# SERVICE BULLETIN

## KONTROLLE DES ANSCHRAUBFILTERS AUF FESTEN SITZ FÜR ROTAX® MOTOR TYPE 912 UND 914 (SERIE)

**SB-912-055**

**SB-914-036**

Bild 1

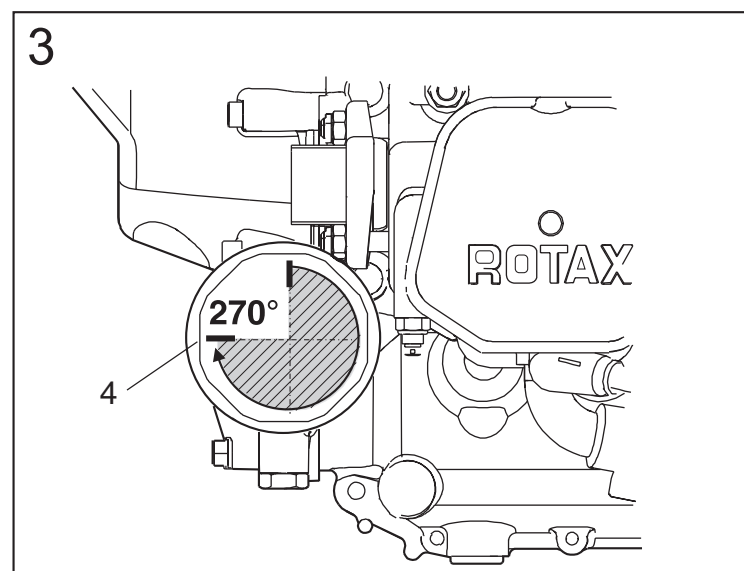
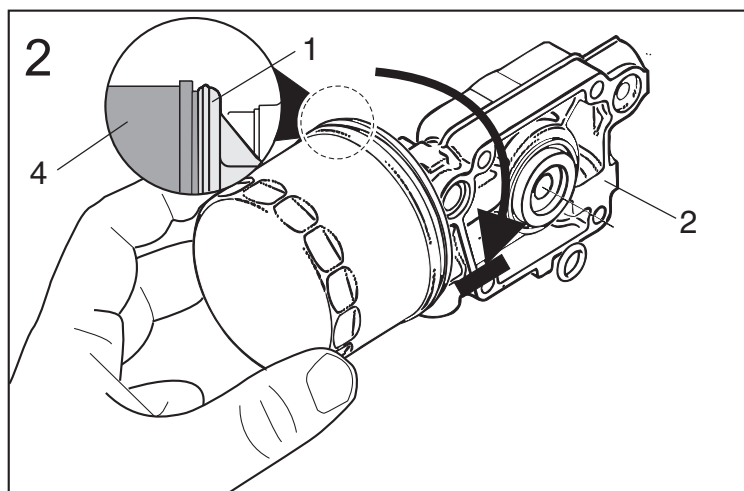
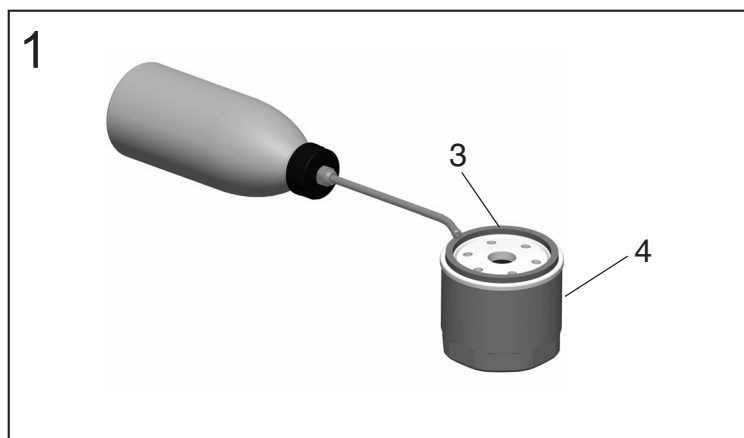
Auf Grund von eventuellen Fehlinterpretationen der dzt. gültigen Anzugsvorschrift kann es zu Undichtheit oder Verlust des Anschraubfilters kommen. Es ist daher notwendig den Anschraubfilter auf Festsitz zu überprüfen. Bei Unklarheiten ist der Anschraubfilter nochmal mittels einer vereinfachten und vereinheitlichten Anzugsvorschrift zu montieren.

1. Kontrolle des Anschraubfilters im eingebauten Zustand auf Festsitz.  
Bei Unklarheiten ist der Anschraubfilter zu demontieren und gemäß Kap. 3.2 und Kap. 3.3 vorzugehen.

(siehe dazu Bild 1)

1. Auflagefläche (1) des Ölpumpengehäuses (2) mit einem sauberen Lappen reinigen.
  2. Eine dünne Schicht Motoröl auf die Dichtung (3) des Anschraubfilters (4) auftragen und den Filter an den Motor anbringen.
  3. Anschraubfilter soweit vorsichtig aufschrauben bis Dichtung des Anschraubfilters satt aufliegt.
  4. Anschraubfilter mit einer 3/4 Umdrehung (270°) festziehen.
- Originalbetriebszustand des Luftfahrzeuges wiederherstellen.
  - Minuspol der Bordbatterie anklemmen.
